**Aéroport de Mont-Joli (Québec)  
Terrain contaminé (dossier MDDEFP : 7610-01-01-0253704)**

**Plan de réhabilitation**

**Réponses aux courriels du MDDEFP du 30 avril 2013  
et du 30 mai 2013, de même qu'à la demande de renseignements  
supplémentaires du 3 septembre 2013**

**Révision 01**

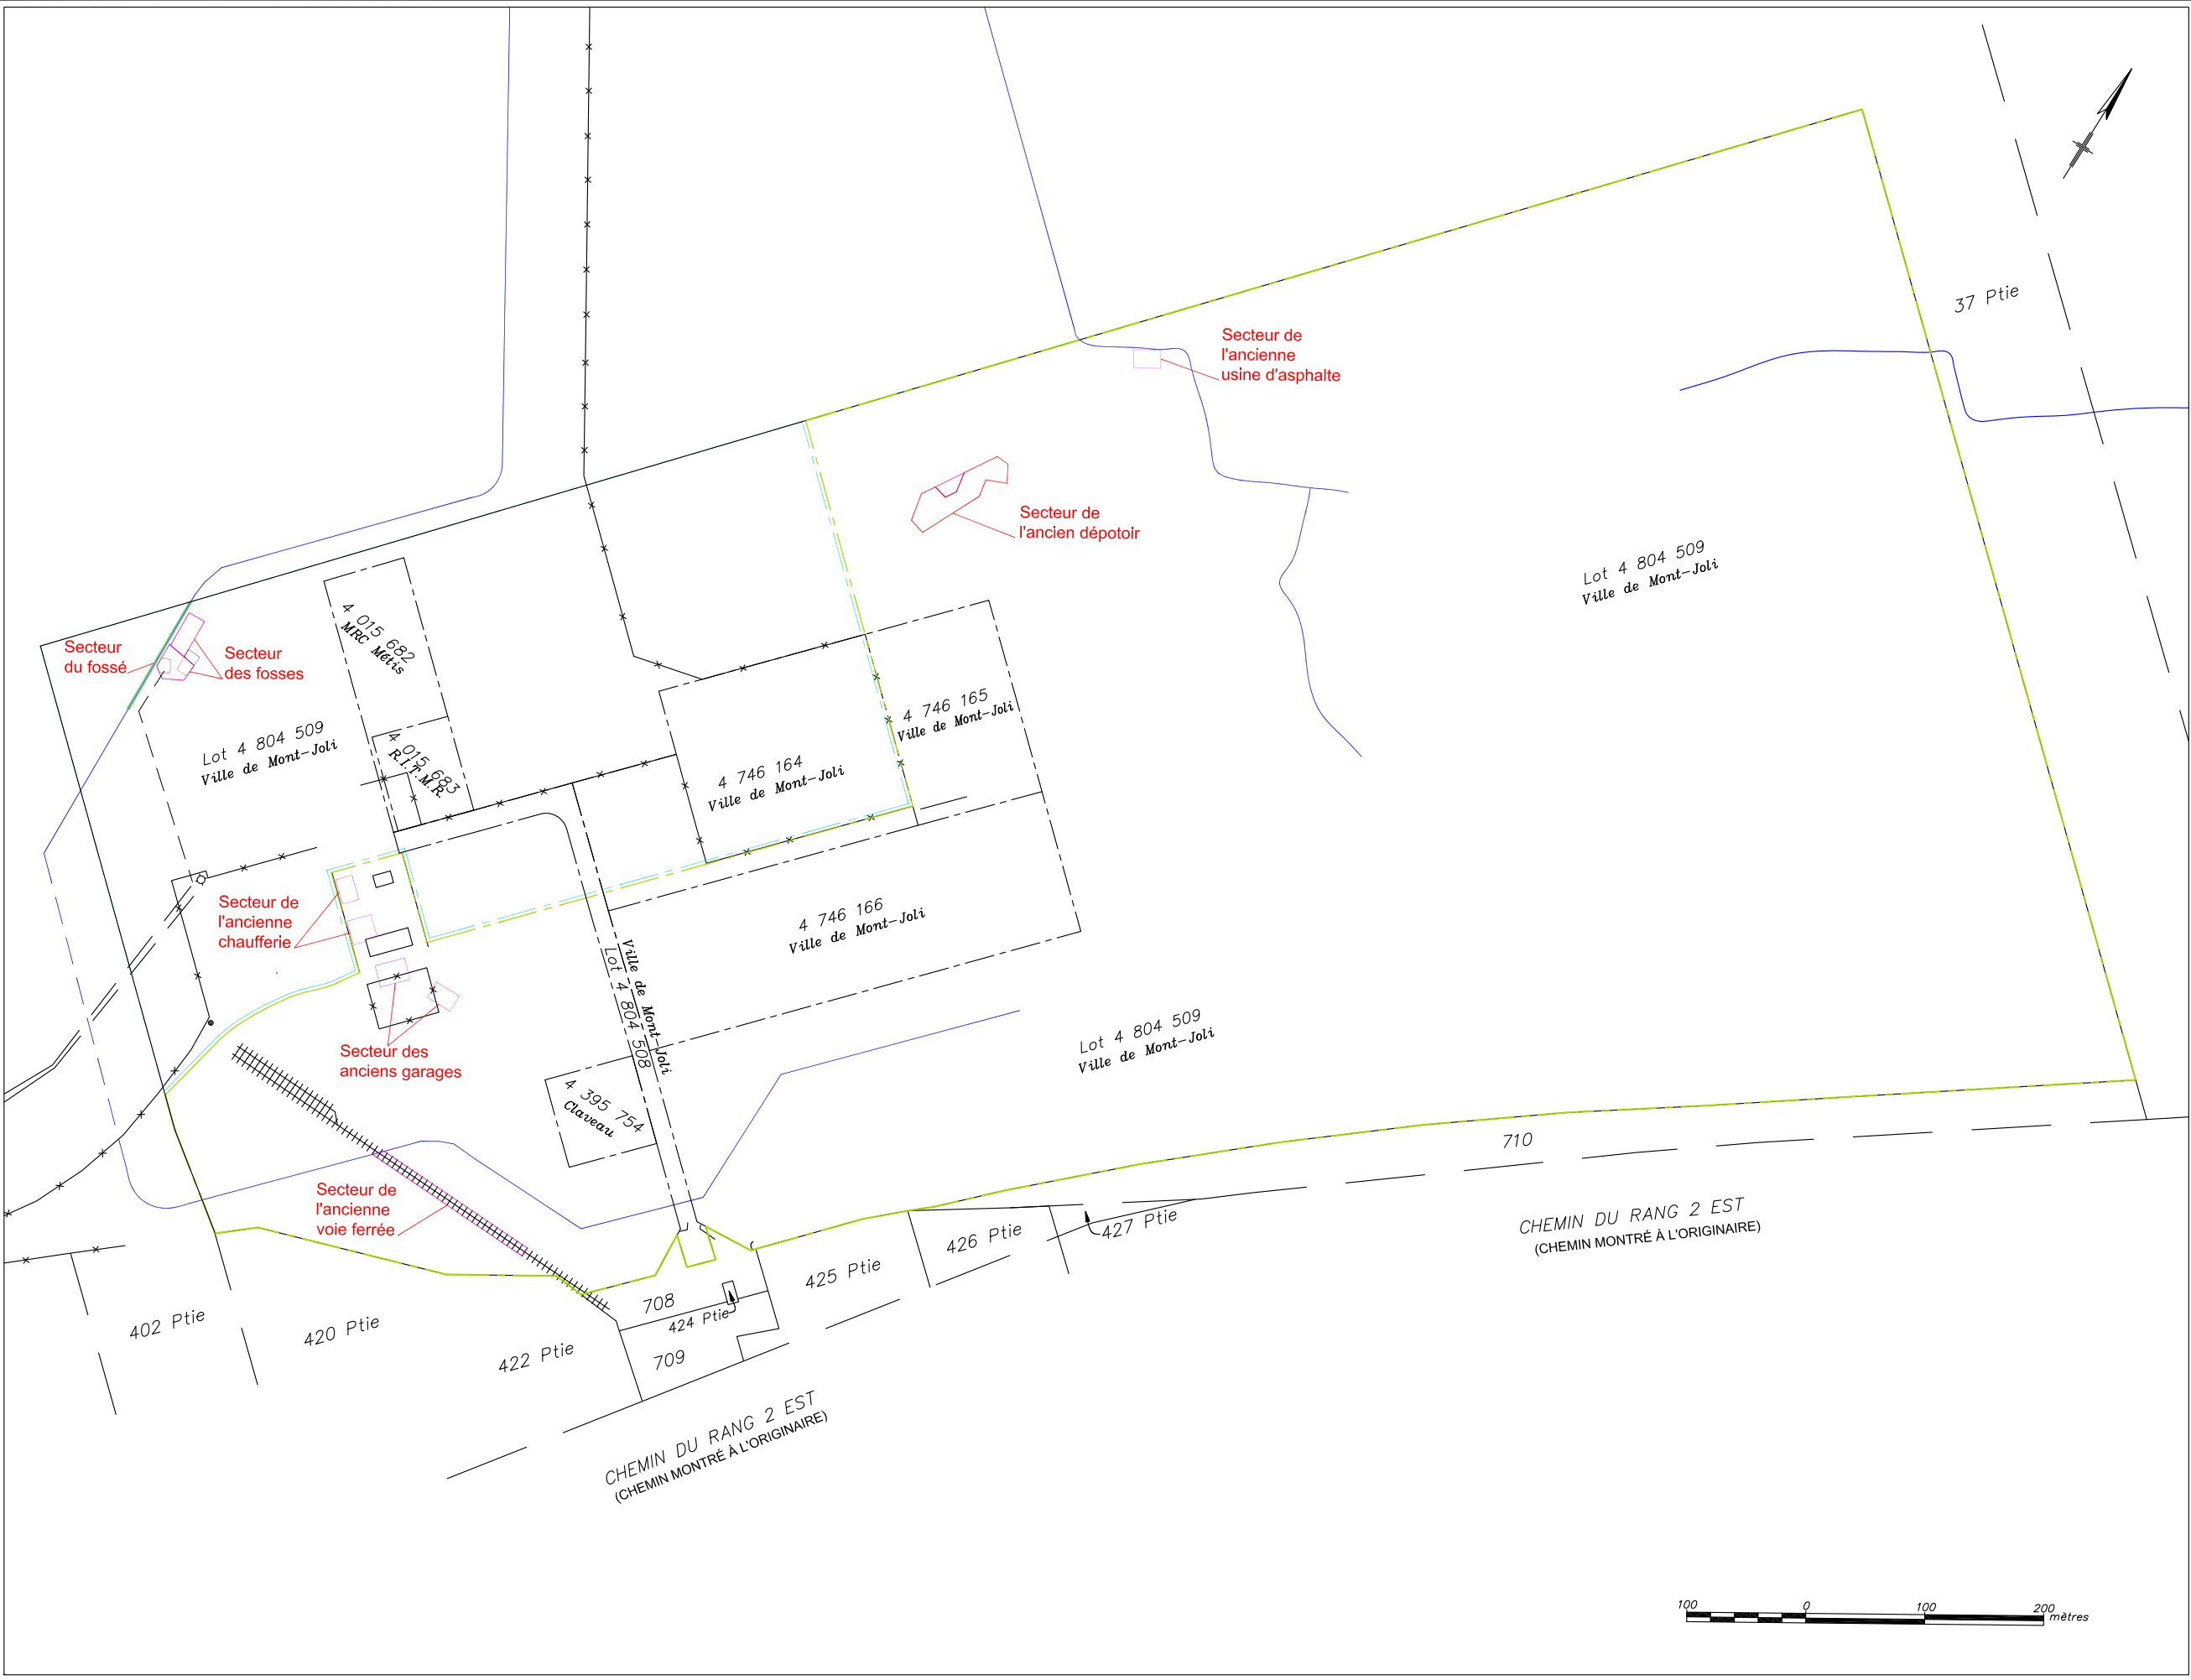
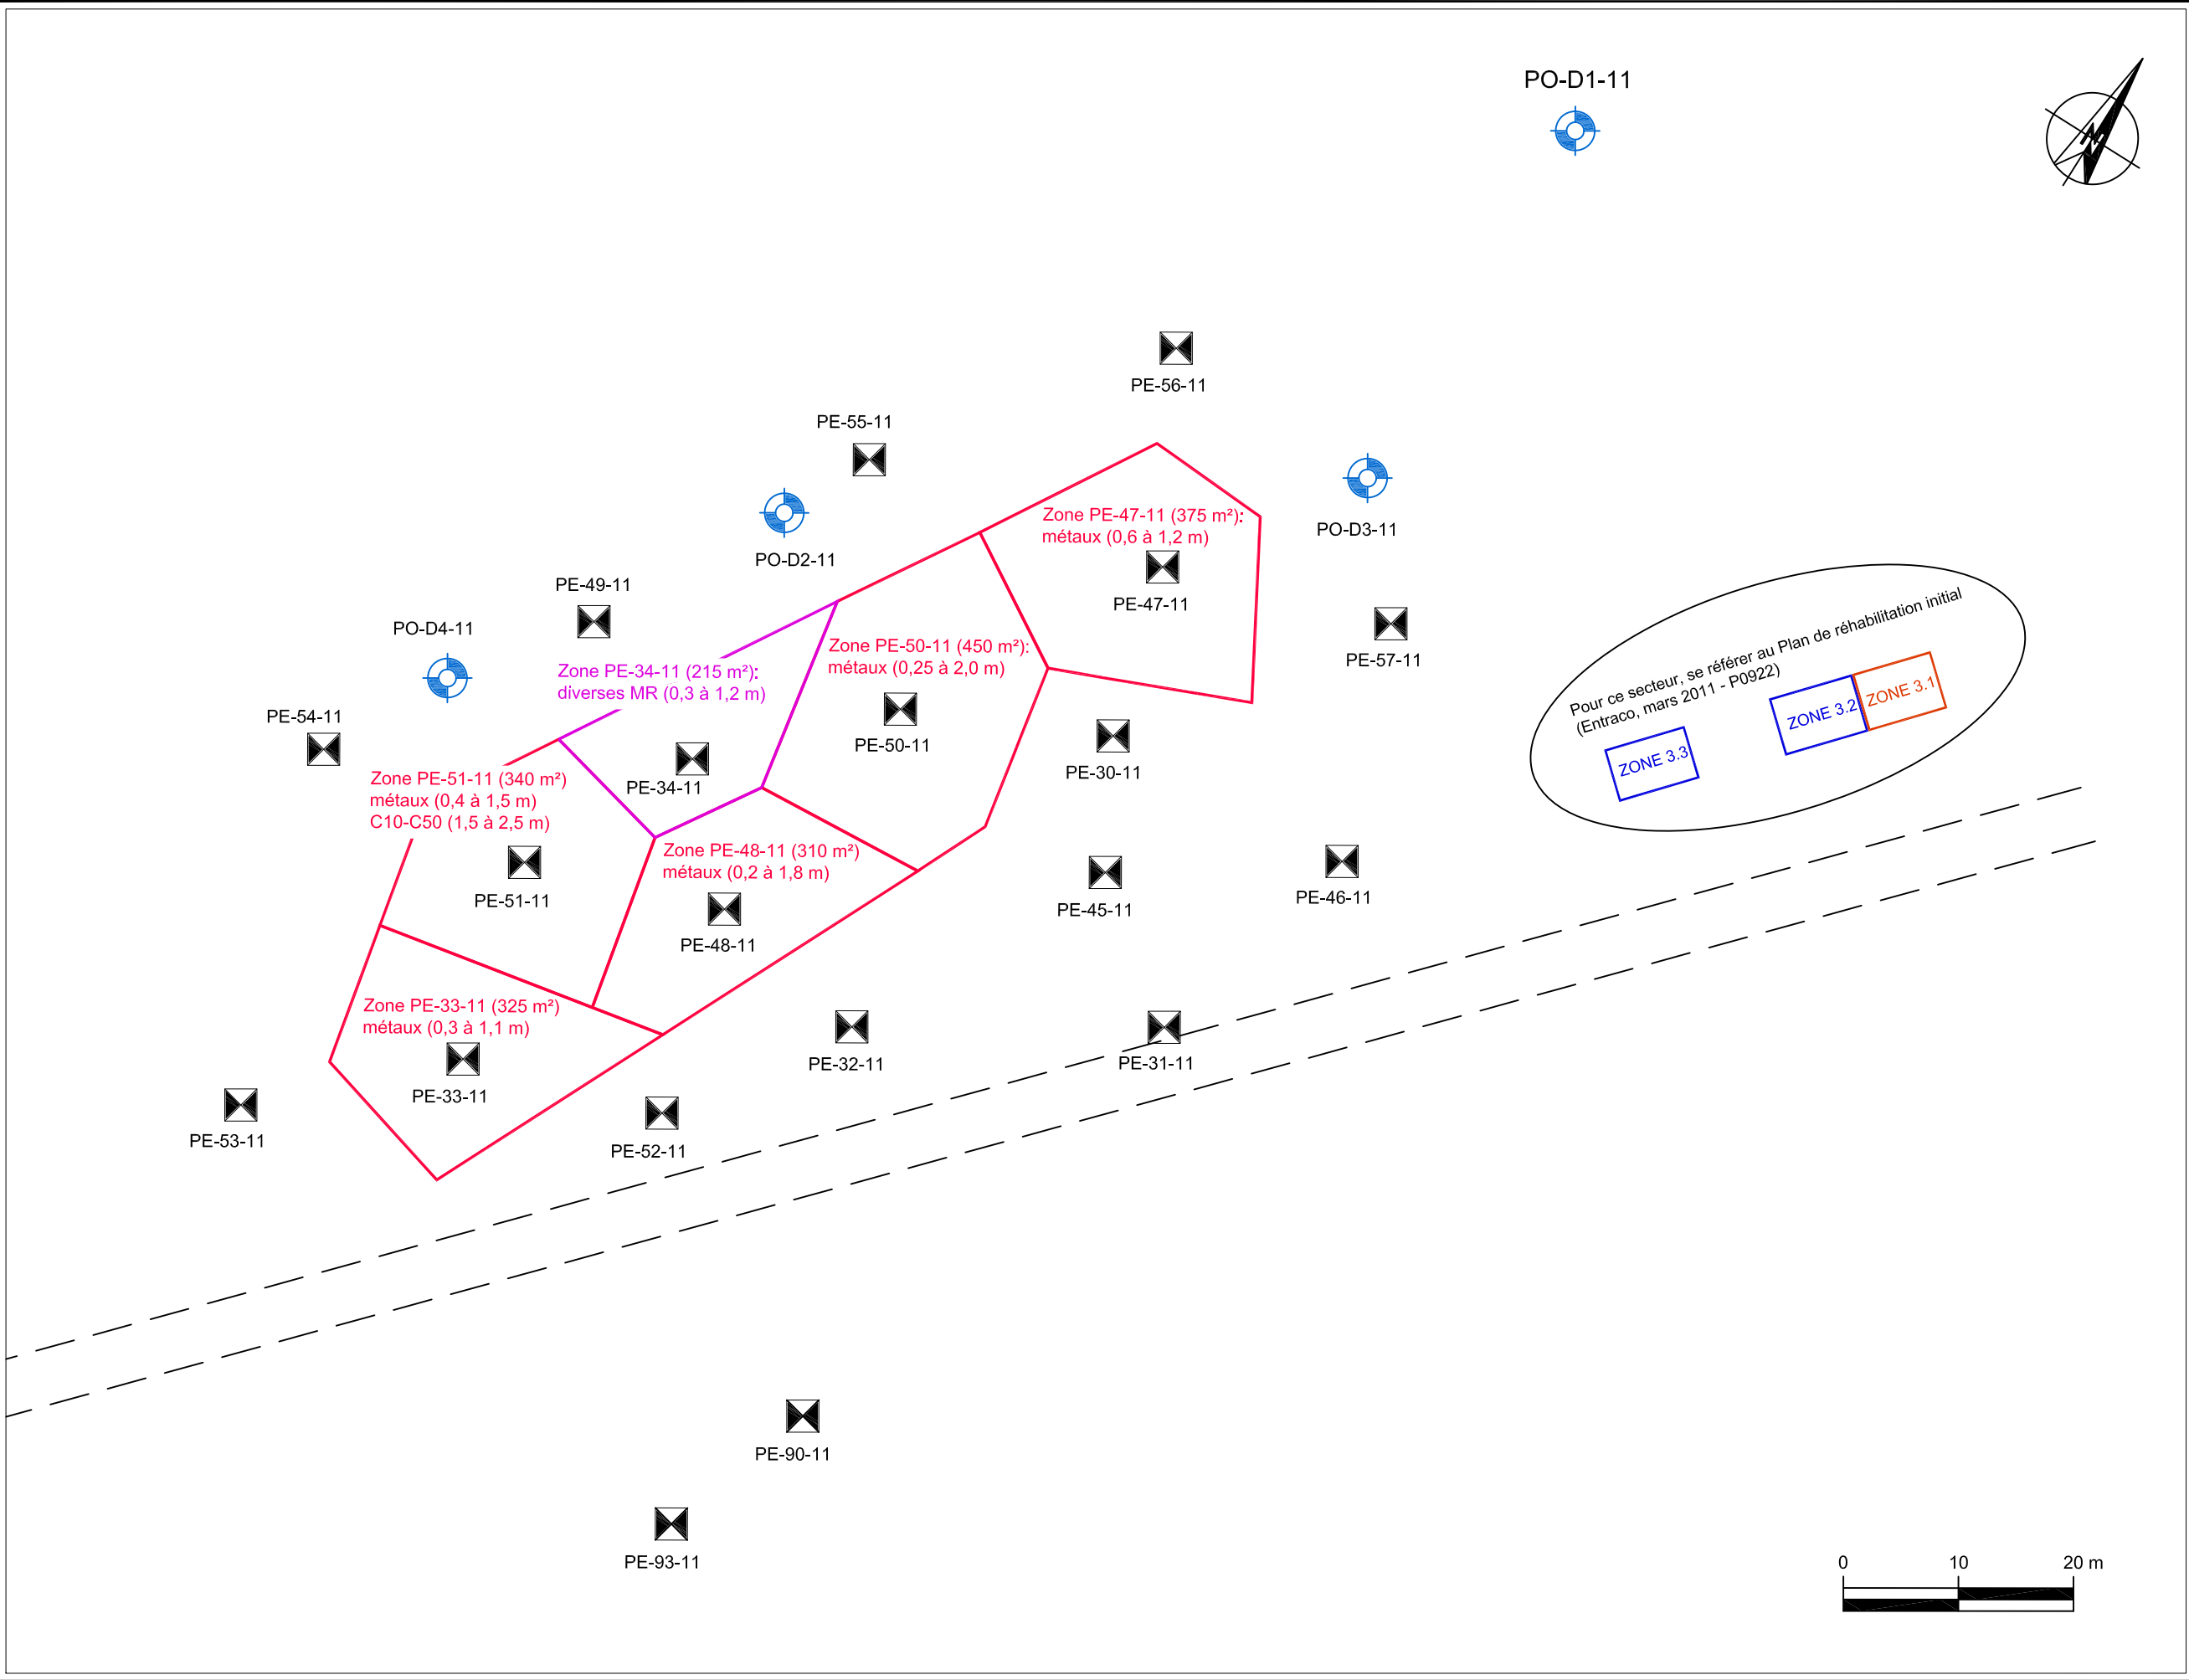
1. Plan de réhabilitation : fournir une mise à jour des plans afin de tenir compte des nouvelles divisions de lots présentes sur le terrain à l'étude (lots 4 804 508 et 4 804 509).

1. Les limites des nouveaux lots 4 804 508 et 4 804 509 ont été ajoutées sur les figures (voir annexe 4).
2. Les superficies et les volumes des tableaux 2.1, 3.2, 4.2 et 5.1 (voir annexe 3) ont été modifiés afin de correspondre à celles de l'étude de caractérisation attestée de LVM. Les valeurs indiquées à la Modification du Plan (Entraco, mars 2012) avaient été calculées en tenant compte de la présence des fosses en béton. Les nouvelles valeurs sont les suivantes :
